INFORME MENSUAL DE INTERVENTORÍA No.25

**PERIODO
01 AL 31 DE MARZO DEL 2024**

**INTERVENTORIA TÉCNICA, ADMINISTRATIVA, FINANCIERA, AMBIENTAL,
JURÍDICA Y SUPERVISIÓN TÉCNICA INDEPENDIENTE PARA LA CONSTRUCCIÓN
DEL CENTRO ADMINISTRATIVO MUNICIPAL DE ENVIGADO (CAM), EN
CUMPLIMIENTO AL CONVENIO INTERADMINISTRATIVO
ENV-09- 09-0926-21, ACTA DE EJECUCIÓN N°9**

**CONTRATO DE OBRA No. DESur-IA-26-2022
CONSORCIO NUEVO PALACIO
MARZO 2024**

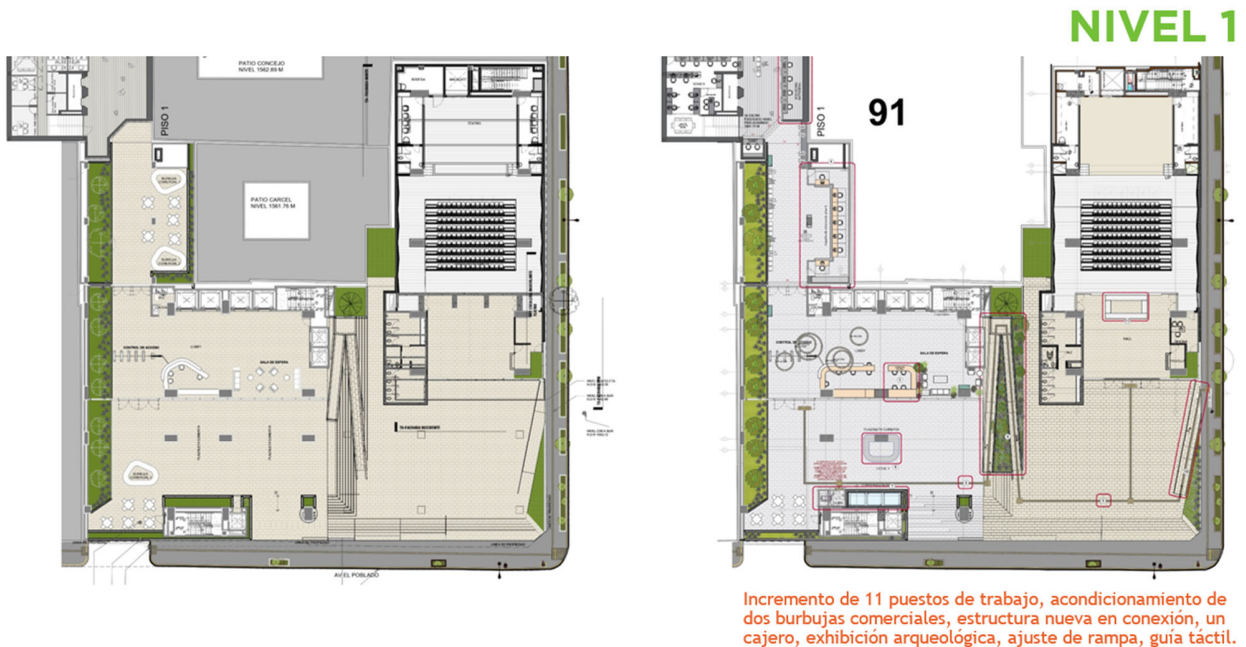
Igualmente, se informó por parte de Desur que la rampa de circulación entre Plataforma y Torre Norte se le debe ajustar la pendiente máxima al 5% y a su vez, proponer la instalación de pasamanos metálico; esto, de acuerdo a la norma y solicitudes realizadas por el comité de accesibilidad del municipio de Envigado (ALFIME).

Por esta razón, es necesario que desde arquitectura se realicen los ajustes necesarios donde se van a percibir cambios en el área de circulación de escaleras, la longitud total de las rampas y posiblemente; plantear nichos de jardineras entre rampas.

También, se solicitó proyectar la instalación de la guía táctil en toda el área de Piso 1 que garantice la circulación hacia ingresos principales y cumpla los parámetros normativos.

Por parte de Coninsa se informó que la norma cumple pendientes de acuerdo a la NTC Colombiana, sin embargo, se va a revisar la pendiente recomendada por ALFIME y las propuestas de ajustes presentadas, tanto arquitectónicamente como estructuralmente.

Se comunicó por parte de Interventoría que estos ajustes en rampas y plataforma, deben realizarse lo más pronto posible, ya que en las próximas semanas se iniciaría el armado y vaciado de la losa que las soporta y por tanto se deben dejar apoyos y refuerzo necesario para cada una de estas rampas.

- **Cuarto técnico para UMA's:**

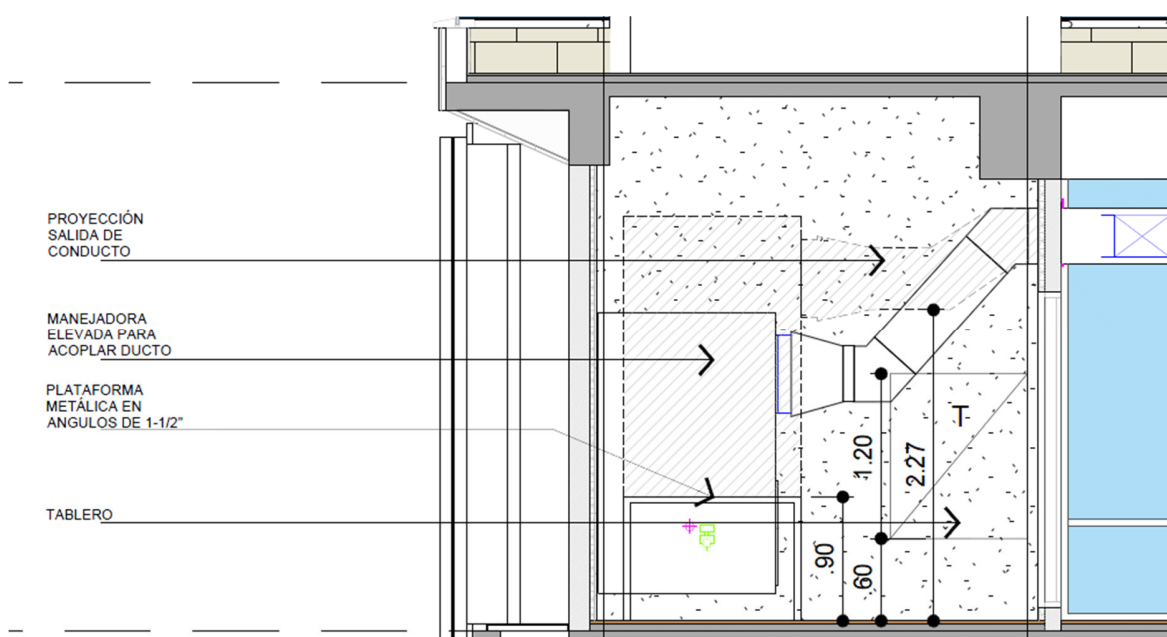
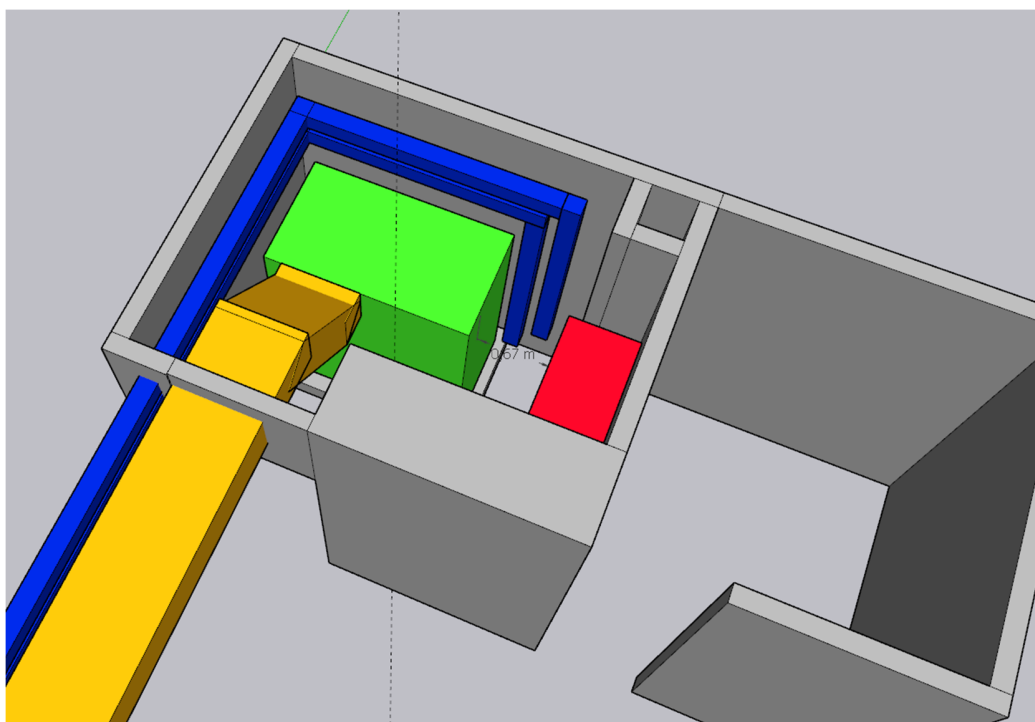
Por parte del Arquitecto Jhon Edison Vélez; BIM Manager del Consorcio Nuevo Palacio, se proyectó el planteamiento actual que se tiene para los cuartos técnicos de las UMAs (Unidad Manejadora de Aire). Las cuales, estarán ubicadas en cada uno de los pisos de ambas torres del proyecto. Se informó a los diseñadores que al momento se revisaron estos espacios con el proveedor e instaladores de los Aires Acondicionados del proyecto, se identificaron los siguientes aspectos a tener en cuenta al momento de instalar cada uno de esos equipos:

- Se informó que se tienen tamaños variables de equipos para cada uno de los pisos y corresponde a la carga de aire y solicitud presente en cada uno de los pisos del

proyecto. Estos equipos pueden tener dimensiones entre 1.00X1.50 metros hasta 1.00X1.90 metros.

Igualmente, se indicó que deben estar separados de los muros adyacentes por lo menos 15 cm a 20 cm.

- Los equipos que están especificados en diseño; tiene la entrada de ductos por la parte frontal. Por esta razón, la altura de circulación al momento de ingresar al cuarto técnico, se va a reducir considerablemente.

- Dentro de este cuarto técnico, se debe instalar un gabinete de control y potencia. Este gabinete tiene unas dimensiones aproximadas de 1.20X1.20X0.60 metros y debe cumplir requisitos técnicos de RETIE; donde se especifica que es necesario garantizar un área libre de manejo para estos gabinetes de 1.00 metros aproximadamente. Esto con el objetivo de garantizar que los tableros sean inspeccionados y tengan un manejo adecuado de cada uno de sus componentes.

Teniendo en cuenta estas consideraciones, se pudo evidenciar que en los pisos donde se tienen las UMAs de mayor tamaño (1.00X1.90); la distancia entre el tablero de potencia y control, con respecto el equipo, es insuficiente y no cumplen separación mínima propuesta por RETIE. Es decir, con la propuesta actual, se tiene una distancia de 70 cm aproximadamente. Por esta razón, se les solicitó a los diseñadores del proyecto, ampliar entre 50 a 70 cm estos cuartos técnicos para garantizar el cumplimiento de norma y garantizar espacio adecuado de manejo.

También, se informó que algunos pisos deben ser revisados en particular, ya que tienen las siguientes condiciones:

- **Piso 9:** Se debe rectificar espacio que se tiene de duchas, ya que, si se amplía el cuarto técnico, es necesario que este espacio sea redistribuido y se garantice áreas de circulación.
- **Piso 12 y 13:** En estos pisos, ya se encuentran contruidos los muros que dividen los espacios de cuarto técnico y cuarto de archivo. Por esta razón, se revisará que tamaño de UMAs se tiene en específico para estos niveles según diseño y se validará si es necesario demoler o se pueden conservar los muros ya contruidos.

De acuerdo a lo mencionado, los diseñadores informaron la viabilidad como posible alternativa, ajustar muro que está adyacente; donde en la mayoría de los niveles, se tiene propuesto como “Archivo”. Es decir, no ven problema en reducir área efectiva para este cuarto y quedaron con la tarea de revisar planteamiento expuesto desde obra y ajuste de planos arquitectónicos de ser necesario; tanto para Torre Norte como para Torre Sur.

- **Buitrones Eje F – Torre Norte:**

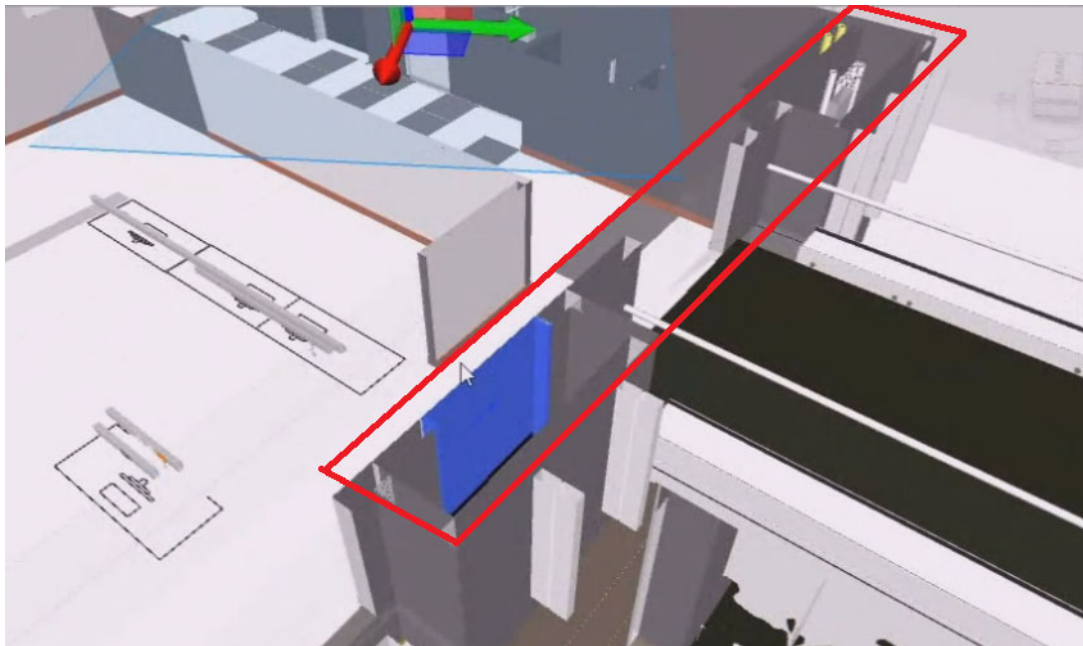
Por parte de obra, se proyectan los buitrones que se tienen en el “Eje G” de Torre Sur (ver imagen).

Inicialmente, se preguntó a los diseñadores si es necesario tener la puerta que se propone desde los diseños arquitectónicos, ya que estos buitrones no tienen sistemas complejos que deban ser inspeccionados y, por el contrario, tiene muy pocos tubos bajantes en su interior y están principalmente ubicados entre Piso 14 y Cubierta.

Los diseñadores informaron que es posible que estas puertas se puedan anular, sin embargo, van a esperar que se finalice el diseño de los puentes metálicos de conexión, ya que estos puentes deben tener un sistema de drenaje de aguas lluvias y lo más probable es que se deban bajar por alguno el buitrón mencionado.

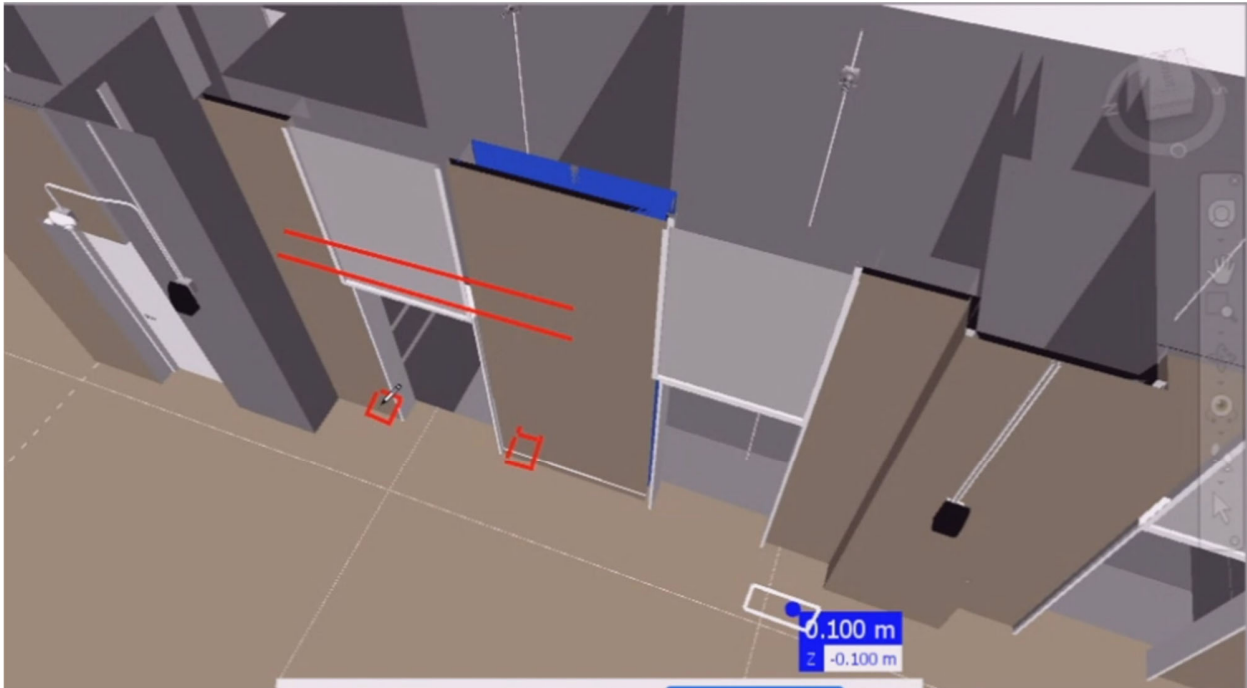
Con respecto al buitrón que se ubica en este mismo Eje F pero entre los ejes numéricos 7 y 9. Desde obra se plantea la posibilidad de discontinuarlo a partir de Piso 3; desde este nivel es donde inician los desagües su recorrido hasta los niveles inferiores de Sótanos, por esta razón, no se tiene tubería de Piso 3 a Cubierta.

El arquitecto Juan Carlos, comunicó que no es necesario realizar la construcción de este buitrón hasta el nivel de cubierta.

- **Losa Cuarto de Máquinas - Ascensores:**

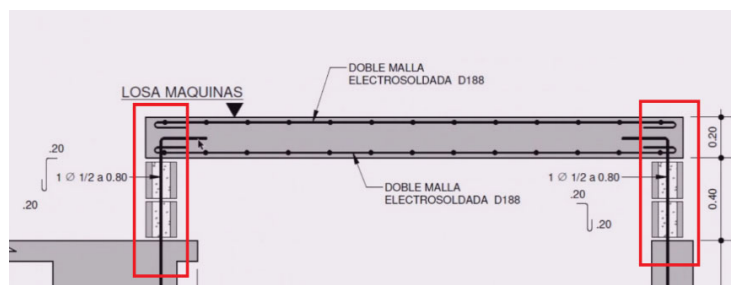
Se menciona por parte de Interventoría y Contratista del proyecto que, al momento de revisar la losa intermedia de cuarto de máquinas para ascensores en Torre Norte; se pudo evidenciar que, en diseños iniciales, esta losa está apoyada en mampostería en bloque de concreto. Sin embargo, al momento de revisar este detalle en obra con el proveedor Mitsubishi, considera necesario que estos muretes y/o elementos de apoyo, deben ser en concreto vaciado. Esto con el objetivo de poder realizar los anclajes laterales de las guías o rieles; que hacen parte de la estructura y garantizan el adecuado funcionamiento del ascensor.

De acuerdo a lo mencionado, los diseñadores quedaron con la tarea de revisar con la ingeniera Ana Milena, el cambio de estos elementos a concreto vaciado y por tanto el detalle constructivo para su ejecución.

Para esta situación la estructural del proyecto indicó mediante correo electrónico del 13 de marzo de 2024 que si se cambia mampostería por muro de concreto de 0.15m de espesor, se debe utilizar refuerzo vertical y horizontal 3/8 a 0.15m.

- **Apoyo de Cortasoles – Torre Norte – Costado Occidental:**

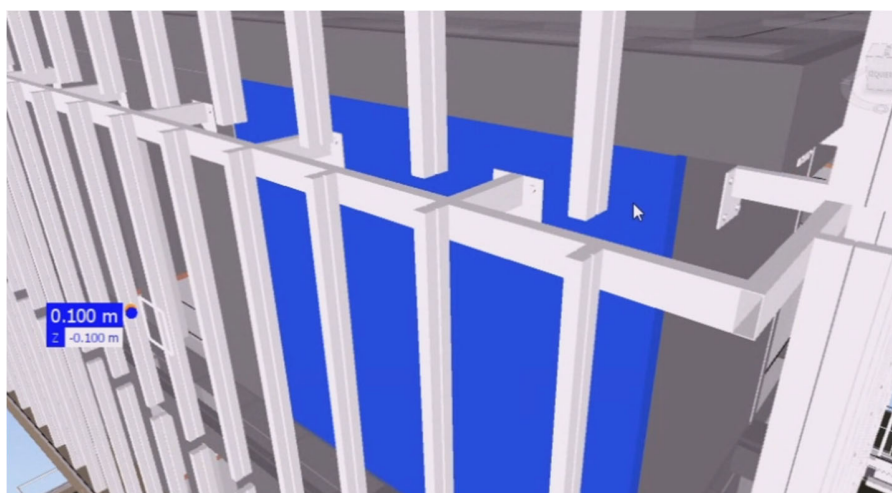
El contratista de obra, señala, que al momento de revisar el planteamiento de fijación de corta soles para la fachada occidental de Torre Norte; específicamente de Piso 13 a 14. Se pudo evidenciar que algunos elementos de la estructura para soportar los cortasoles; estarían apoyados sobre un muro de mampostería.

Por esta razón, se les pide a diseñadores revisar esta condición de apoyos o proponer elementos en concreto y de mayor resistencia, que garanticen el apoyo de los puntales que hacen parte de la estructura de fachada.

Queda pendiente propuesta estructural y detalle constructivo de los elementos que sean necesarios para garantizar el adecuado apoyo de la fachada.

- **Tubería Agua Fría – Aires Acondicionado:**

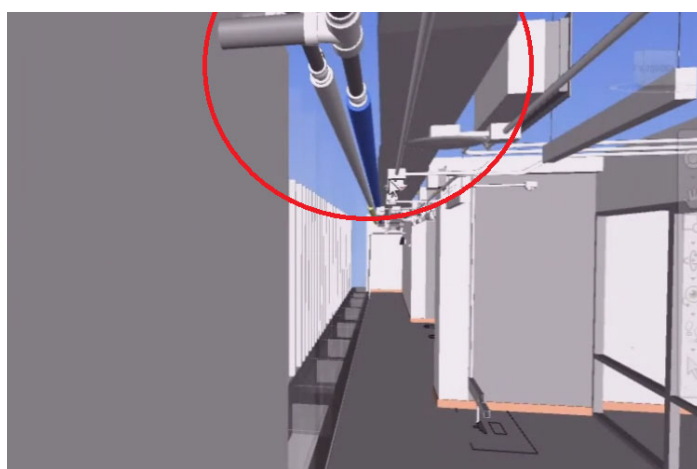
Interventoría manifestó que, al momento de iniciar la instalación de la tubería de agua fría y los ductos de AA que van hacia el cuarto de las UMAs; en algunos niveles de Torre Sur, es necesario que se instale uno de los dos tubos de agua fría por debajo del ducto galvanizado. Se indicó que esta tubería tiene un recubrimiento de insolación de 5 pulgadas aproximadamente y por tanto el tamaño final de esta tubería es de 8 a 10 pulgadas aproximadamente.

Teniendo en cuenta esta consideración, se informó que, desde obra se realizará la instalación de esta tubería bajo ambas condiciones y respetando distancia desde las ventanas que se tiene en el corredor de cada piso. Posterior, se enviará registro fotográfico para visto bueno por parte de diseñadores.

- **Lagrimales en concreto:**

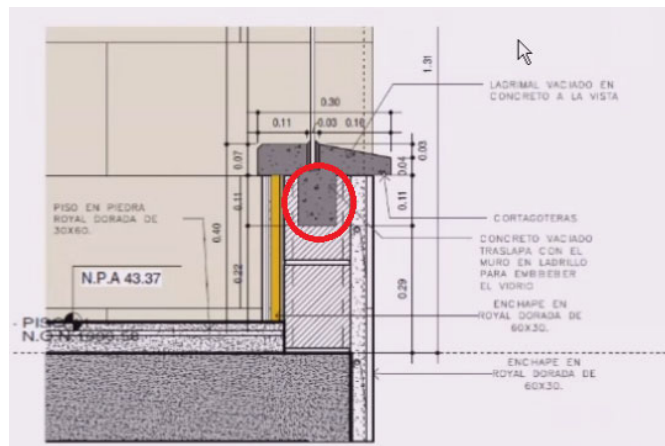
El arquitecto Jhon Edison Vélez, mencionó que, revisando el detalle constructivo de los lagrimales en concreto que se deben construir en el proyecto. Se puede evidenciar que en el detalle está contemplado una llave que estaría embebida en el muro. Sin embargo, no se ve claro el funcionamiento real de estas llaves, teniendo en cuenta que, el refuerzo de dovelas y el refuerzo de lagrimales; estarán conectados y, por tanto, se garantizará transferencia de esfuerzos entre muro y lagrimal.

Por esta razón, el arquitecto Juan Carlos, informó que, no es necesario y recomendó no construir estas llaves al momento de vaciar los lagrimales en cada uno de los pisos del proyecto.

- **Muro de Cerramiento - Auditorio:**

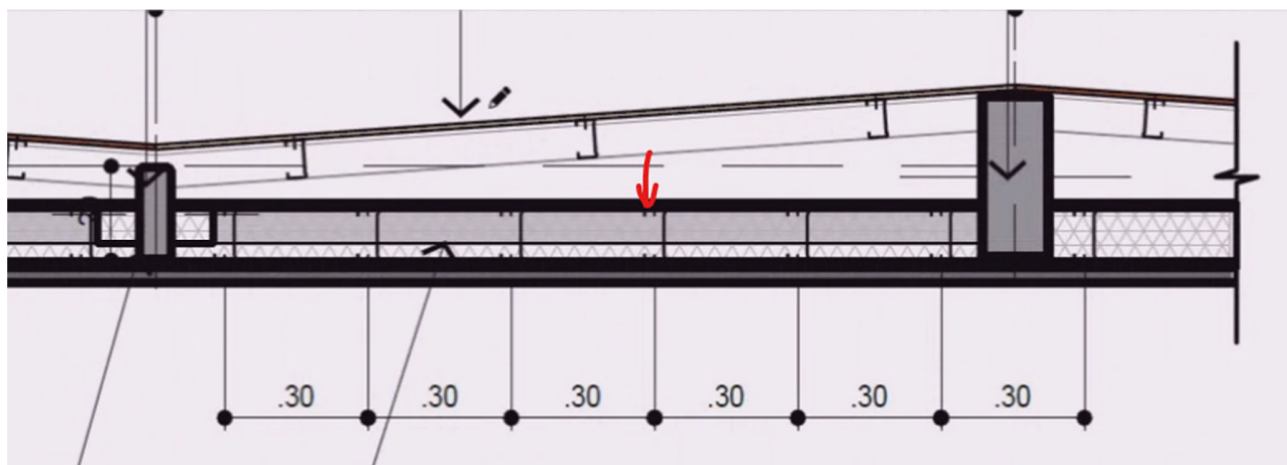
Desde Interventoría se les solicitó a los diseñadores; revisar la posibilidad de, cambiar las dos placas de Superboard propuestas hacia el interior del Auditorio por dos placas en Drywall. Esto con el objetivo de facilitar el proceso de instalación y cortes que se deben realizar hacia el interior del Auditorio. Igualmente, teniendo en cuenta que las placas internas, no estarán expuestas a la intemperie y estarán protegidas por otro muro en drywall, el cual, tendrá recubrimientos en madera; que hacen parte del diseño acústico planteado para el Auditorio.

En respuesta dada mediante correo electrónico el 13 de marzo de 2024, coninsa indicó que se aprueba por parte del técnico acústico que la doble placa interna del muro del auditorio sea en drywall de 1/2" cada panel y la exterior en superboard.
